Keuringsverslag van een elektrische laagspanning- en zeer lage spanningsinstallatie

NIET CONFORM

Straatnaam Schriekkouterbaan
Huisnummer 20
Busnummer
Postcode 1860
Gemeente MEISE
Land België

Controlebezoek van een oude huishoudelijke elektrische installatie van een wooneenheid bij verkoop op vraag van de verkoper volgens (KB 08/09/2019) - AREI Boek 1- 8.4.2. en 8.2.1. en 4.2.4.3.

Afbeelding schakel- en verdeelbord:

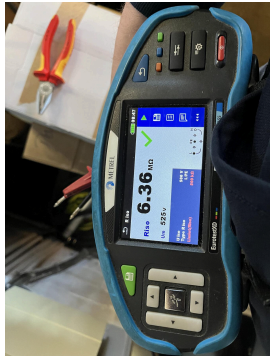
Visueel nazicht (algemeen)	NOK	Directe aanraking	NOK	Indirecte aanraking	OK
Aansluitingen	NOK	schema in bijlage door Aceg vzw	OK		
Equipotentiale verbindingen	niet van toepassing	Doorsnede geleiders	OK		
Continuïteit	NOK	Verlichting / toestellen	NVT
